2020년 소방기본법 기본서 정오표(2020.6.29.)

소방기본법 시행규칙[시행 2020. 2.20.] [행정안전부령 제160호, 2020. 2. 20, 일부개정]

가. 규격

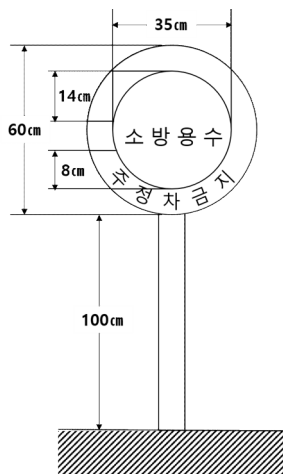
소화전, 급수탑 및 저수조 등의 소방용수시설이 설치된 곳으로부터 5미터 이내인 곳에 차를 정차하거나 주차하는 것을 금지하는 내용으로 「도로교통법」이 개정됨에 따라, 소방용수시설이 설치된 곳에 설치하는 소방용수표지에 주정차금지 문구를 표기하여 주차 및 정차가 금지되는 곳임을 명확하게 알리려는 것임.<행정안전부 제공>

- 1) 1호 나 : 맨홀 뚜껑에는 “소화전·주차금지” 또는 “저수조·주차금지”의 표시를 할 것
→ 맨홀 뚜껑에는 “소화전·주정차금지” 또는 “저수조·주정차금지”의 표시를 할 것
- 2) 2호 : 다음 같이 한다.

나. 안쪽 문자는 흰색, 바깥쪽 문자는 노란색으로, 안쪽 바탕은 붉은색, 바깥쪽 바탕은 파란색으로 하고, 반사재료를 사용해야 한다.
